**LENTOKELPOISUUSMÄÄRÄYS**  
 AIRWORTHINESS DIRECTIVE

**M 2122/94**

**Piper. Nokkatelineen osien vaihto.**

**Koskee:** Kaikkia Piper PA-34-sarjan lentokoneita.

**LEIKKAUS/SNITT B - B**

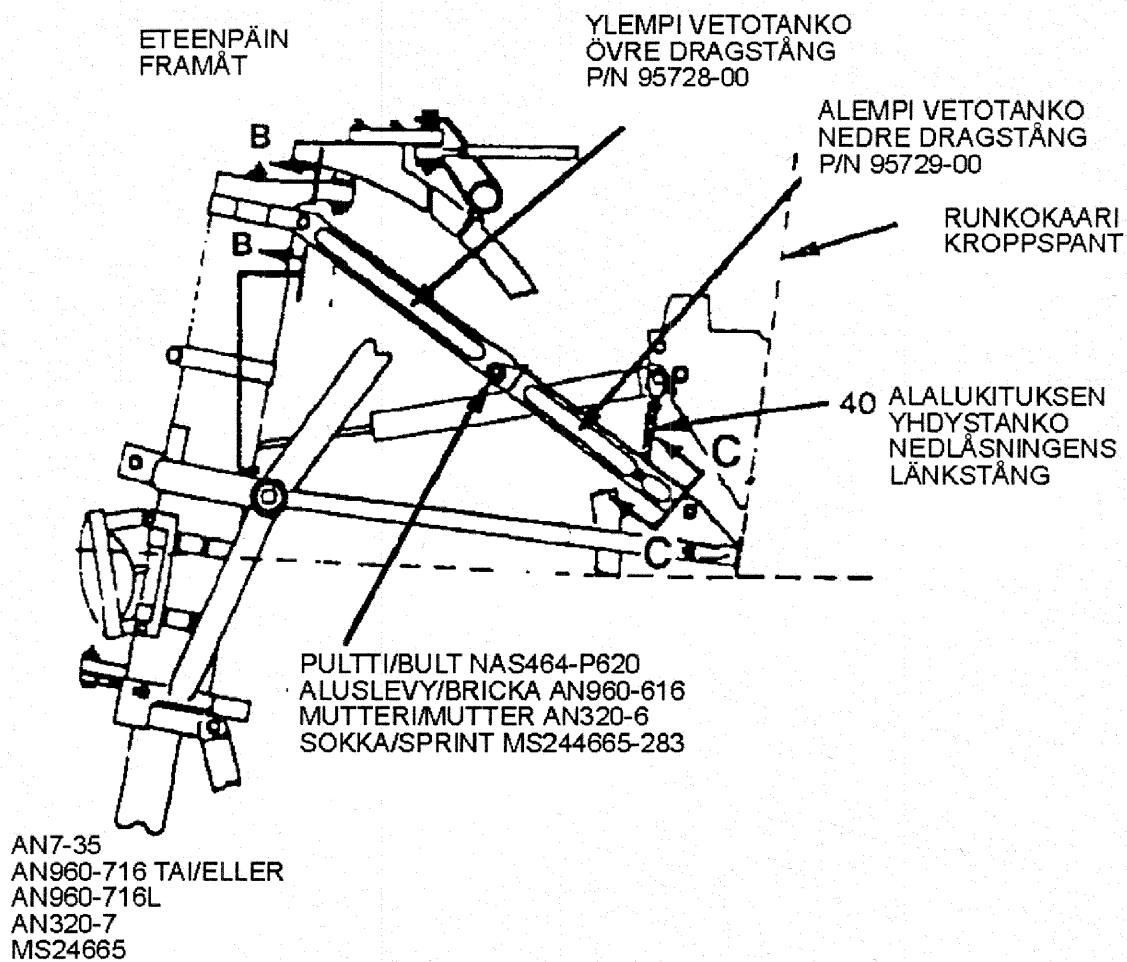
**Toimenpiteet:** Vaihda nokkatelineen ylemmän vetotangon ja nokkatelineen tapin väliset kiinnityselimet uusiin seuraavan 100 lentotunnin kuluessa (ellei ole vaihdettu viimeisen 400 lentotunnin kuluessa) ja sen jälkeen 500 lentotunnin välein. Tarkoituksena on estää nokkatelineen pettäminen.

Vaihdettavat osat ovat seuraavat (vrt. liitteenä oleva kuva 1).

1. Pultti, Piperin osanumero (p/n) 400274 (AN7-35),
2. aluslevy, Piperin p/n 407591 (AN960-716L),
3. aluslevy, Piperin p/n 407568 (AN960-716),
4. mutteri, Piperin p/n 404396 (AN320-7) ja
5. sokka, Piperin p/n 424085.
